Naar aanleiding van het concept Ontwikkelvisie Zijlweg¹ (hierna: Visiedocument) hebben de bewoners van Julianalaan te Overveen en Adriaan Stoopplein te Overveen op dinsdag 24 september 2019 een bijeenkomst gehad om tot een gezamenlijke reactie te komen op de ontwikkelvisie op met name "Deelgebied 1: De Verborgten Tuin." Ook is input gevraagd vanuit onder meer de Vereniging Bewonersraad Prins Hendriklaan Oost. Uw Visiedocument is uitgebreid besproken, hetgeen heeft geleid tot een aantal vragen en oplossingsrichtingen die de (samenhang tussen) Korte Verspronckweg en Spoorwegstraat betreffen.

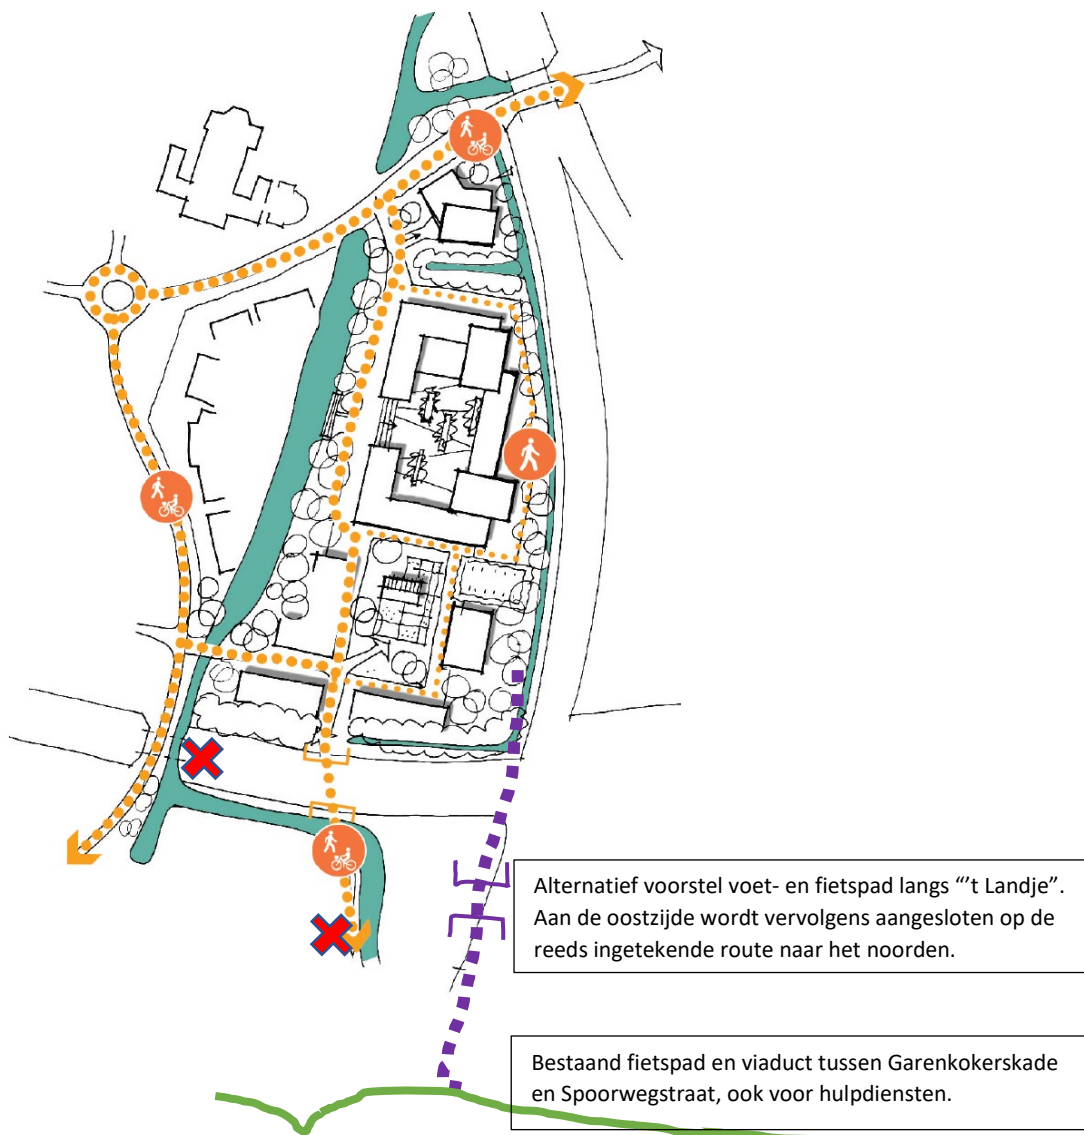
- De ruimte voor aansluiting van de brug op de Julianalaan is dermate beperkt, dat de hellingshoek van de brug te groot is om de minimale doorvaarhoogte van 2,60m conform de Basisvisie Recreatietoervaart in Nederland (BRTM) te kunnen realiseren voor de pleziervaart.³
- Aangezien er voor ingetekende beide bruggen een minimale (doorvaart)hoogte geldt, zal de brug hier vrij steil moeten worden; waarschijnlijk te steil voor een ambulance om te gebruiken als toegangsweg. Om deze brug vanaf de Albert Heijn op de minimale hoogte te krijgen, zal het lastig worden om vervolgens weer onder het spoor door te gaan.
- Een brug lijkt door het perceel van Julianalaan 135 te zijn getekend.

In ons voorstel loopt de fietsroute langs de andere kant van het skatepark (*'t Landje* aan de oostzijde), en sluit aan op het bestaande fietspad aan de noordzijde van de Garenkokerskade. Daar is geen sprake van te overbruggen doorgaand vaarwater, alleen zal een stukje sloot aan weerszijden van het treinspoor moeten worden opgeofferd. De brug hoeft dan niet zo hoog te worden, waardoor ook significant op maatschappelijke ontwikkelkosten kan worden bespaard. Vervolgens komt de tunnel onder het spoor door uit aan de oostzijde van het terrein en kan de fietsroute aansluiten op de Korte Verspronckweg in plaats van op de Julianalaan. We hebben deze oplossing in paars ingetekend op de kaart in uw visiedocument.
